Masterplan 2014-2029 - Aeroporto di Firenze — Relazione di Ottemperanza per la prescrizione Sez. B) n. 3

Prescrizione Sez. B) n. 3:

Figura 4-1 *Vista dell'integrazione dell'opera con il paesaggio circostante (a destra); con evidenziati i percorsi principali (a sinistra)*

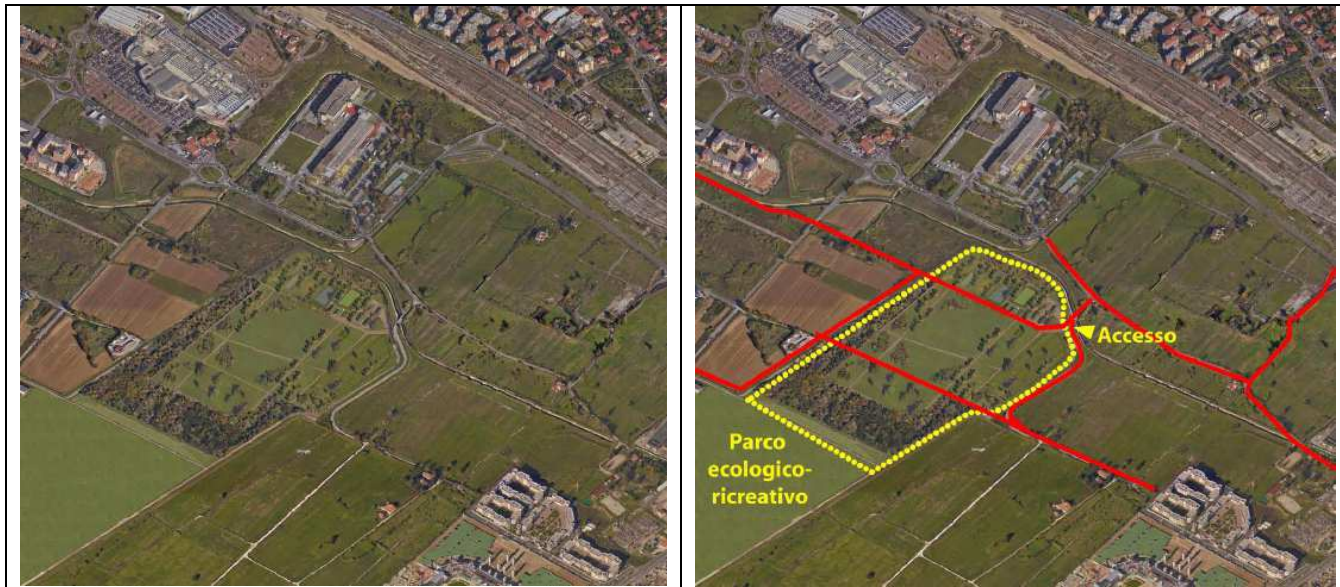
In relazione alla medesima prescrizione del DEC/VIA, per la parte relativa alla disposizione delle funzioni previste secondo tracciati coerenti con le direttrici di sviluppo territoriale esistenti e con la maglia agraria, si riscontra, invece, che la coerenza è soltanto parziale. Infatti, sebbene le funzioni e i percorsi principali e secondari siano articolati secondo un tracciato che si riferisce alla maglia agraria, con scansione in fasce rettangolari di proporzioni lunghe e strette, il percorso principale ciclo-pedonale che serve il parco costituisce, invece, un anello chiuso e si interfaccia solo parzialmente con i tracciati esistenti delle aree adiacenti.

Il percorso principale mira a definire (sempre seguendo gli stessi orientamenti principali che derivano dalla maglia agraria relittuale ancora riscontrabile nella piana) l'organizzazione principale degli spazi aperti del Parco, senza proporsi come un "anello chiuso", bensì un'interfaccia fra le parti all'interno dell'articolazione che il progetto ha immaginato per uno spazio aperto periurbano di dimensione consistente (oltre 20 ettari). Tale interfaccia, oltre a definire la funzionalizzazione delle differenti parti del Parco (aree boscate, aree agricole/prati sfalciabili, tratti di paesaggio agrario tradizionale, area per attrezzature leggere), fa assumere al grande spazio centrale ("il grande prato") una funzione di uso libero e di forte caratterizzazione paesaggistica, seguendo la tradizione dei parchi urbani e periurbani italiani ed europei, nei quali i grandi spazi aperti fungono anche da elemento di rapporto proporzionale fra le parti.

Figura 4-2 Contestualizzazione della maglia strutturale di progetto del Parco in relazione al mosaico del paesaggio agrario nel corso degli anni

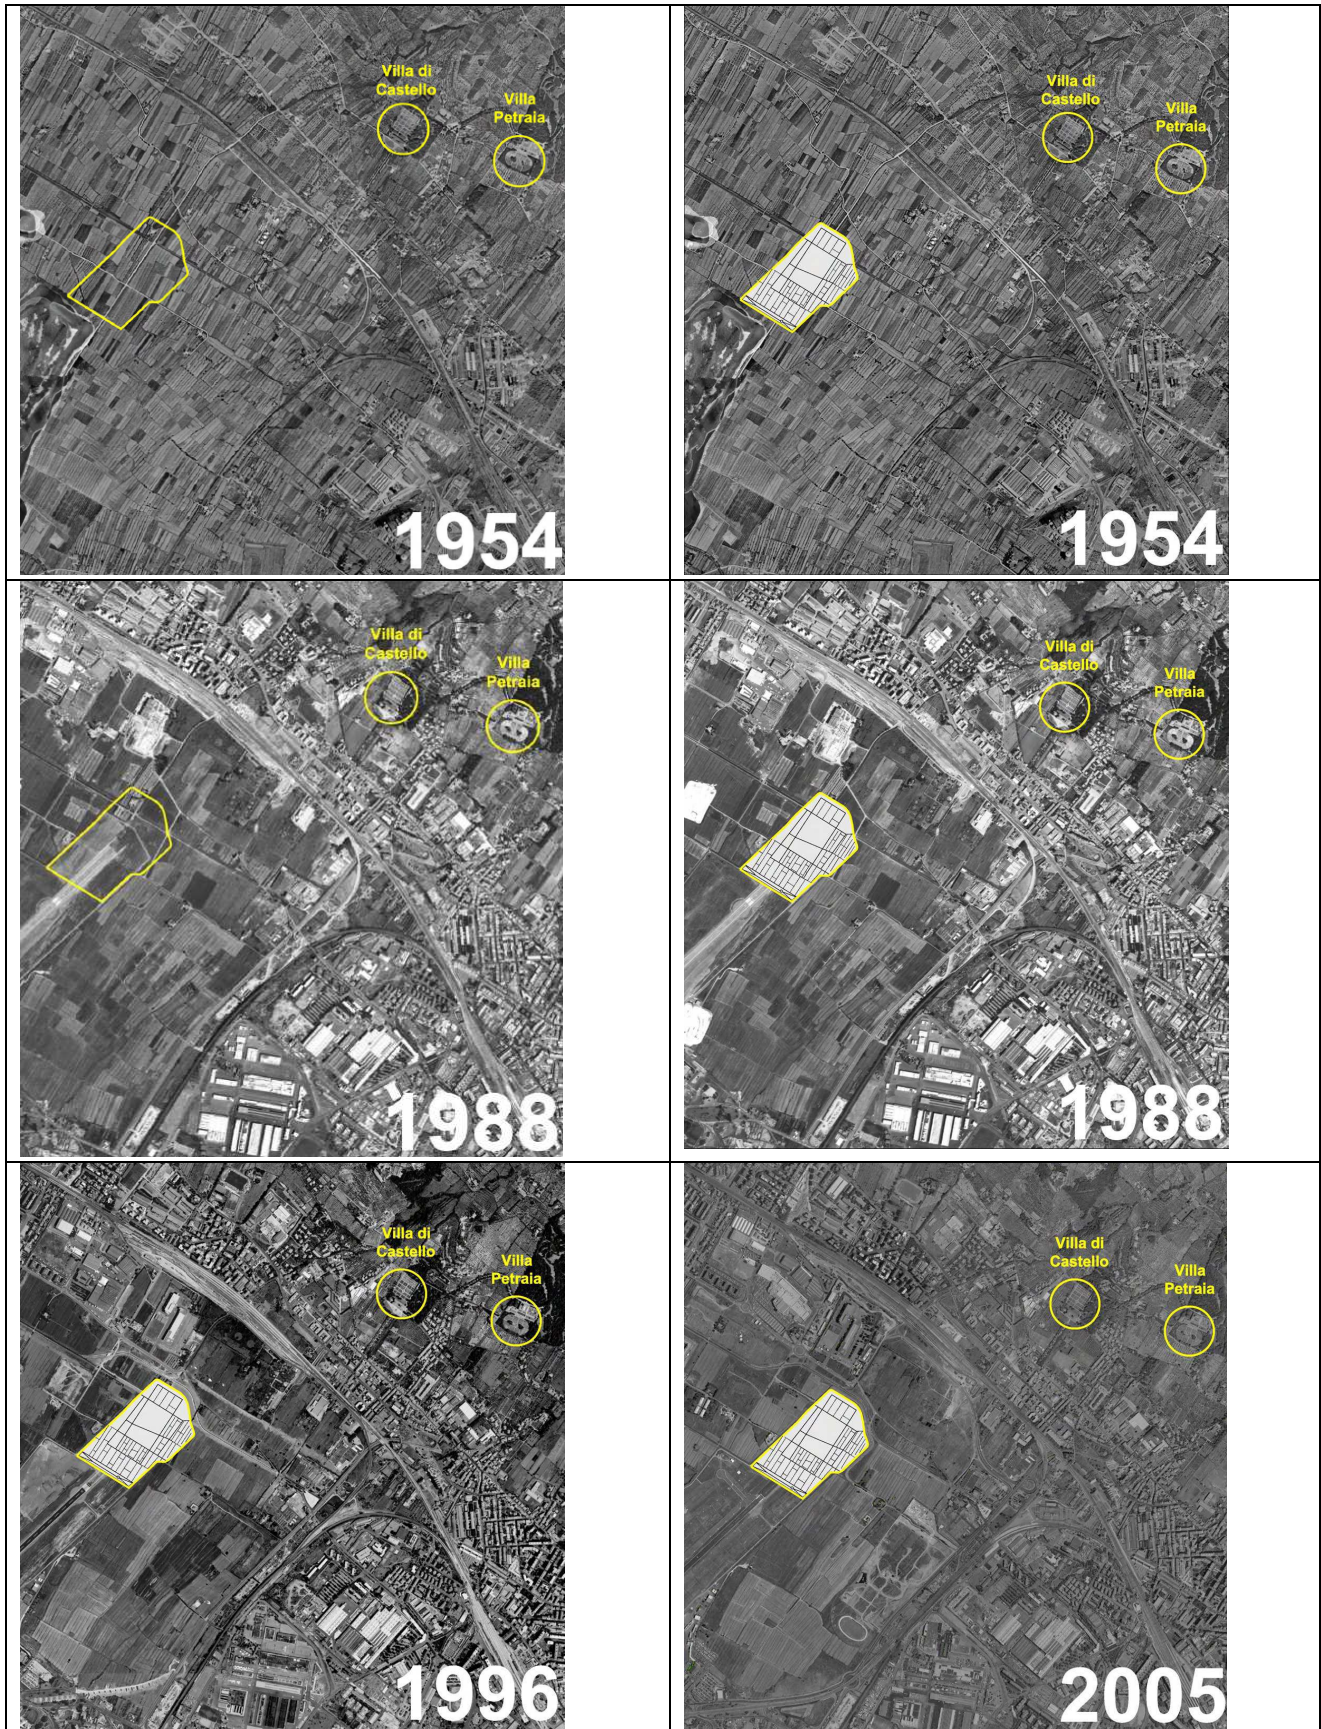
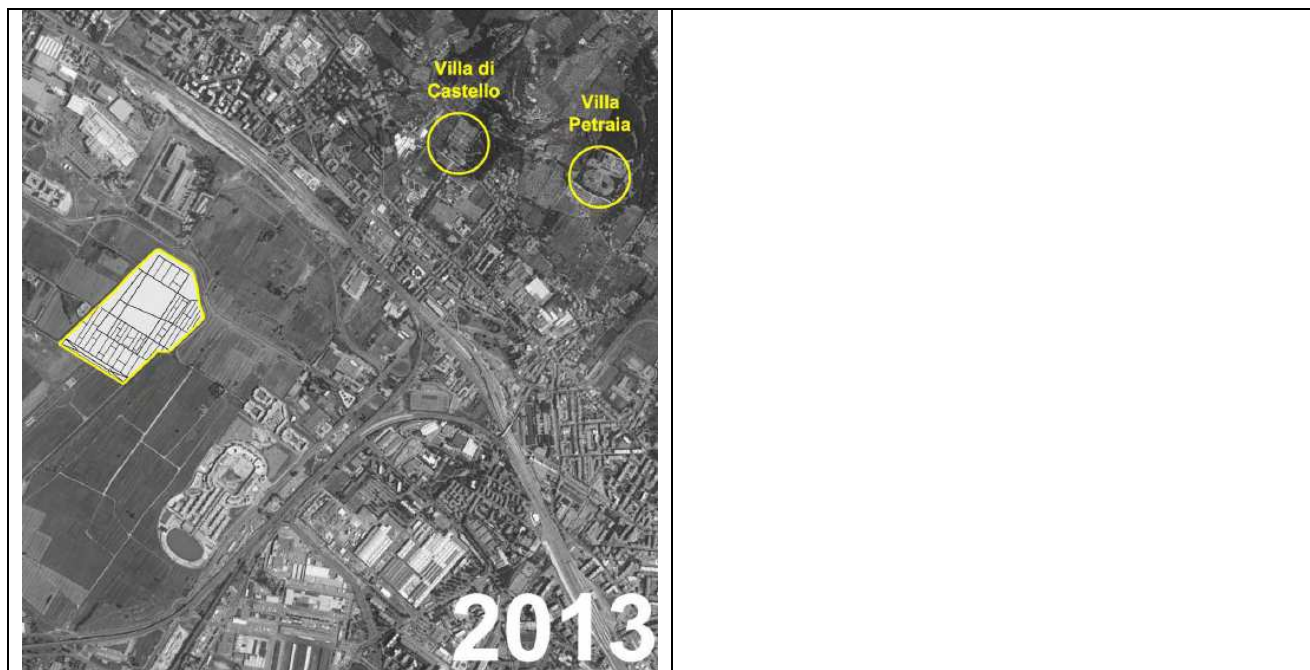
Ai fini della verifica delle prescrizioni impartite dal DEC/VIA, si chiede, pertanto, di precisare la coerenza dei tracciati proposti per il Parco ecologico-ricreativo con le direttrici di sviluppo territoriale assunte a riferimento per la redazione del progetto e con la maglia agraria, anche con riferimenti alla cartografia storica, ai fini della verifica del recupero dei segni storici e paesaggistici. Si richiede, altresì, di rivedere il percorso principale con l'obiettivo di definire una gerarchia di tracciati ed evitare che il percorso ciclo-pedonale costituisca un anello chiuso indifferenziato e presenti una rigida geometria che non agevola il recupero delle connessioni, anche visuali, con le aree adiacenti al Parco. Si chiede, inoltre, di chiarire, tramite opportune valutazioni espresse anche con l'ausilio di adeguate fotosimulazioni contestualizzate e/o sezioni ambientali degli interventi, le interferenze di tipo ambientale con i beni culturali e paesaggistici ed eventuali impatti indiretti con gli stessi, con particolare riferimento alle Ville medicee di Castello e Petraia, al fine di perseguire l'intento di minimizzare gli eventuali impatti. Si chiede infine una sezione ambientale utile a descrivere la duna D.2.

Si riportano di seguito alcuni stralci di foto aeree (doc. 04-PAE-000-GEN-REL-004-A) a partire dal volo GAI 1954 (oltre che degli anni 1988, 2005 e 2013), presi a riferimento per l'area del parco, allo scopo di poter favorire un confronto esaustivo fra la maglia del parco di progetto e quella storico-agraria così come evolutasi dal 1954 ad oggi.

sviluppo territoriale assunte a riferimento per la redazione del progetto, anche tramite l'uso di ortofoto storiche. Si rileva, inoltre, che sono stati effettuati gli approfondimenti richiesti, al fine di valutare le interferenze ambientali delle opere previste con le Ville di Castello e Petraia, tramite confacenti fotosimulazioni contestualizzate, che attestano la minimizzazione degli impatti indiretti con le medesime.
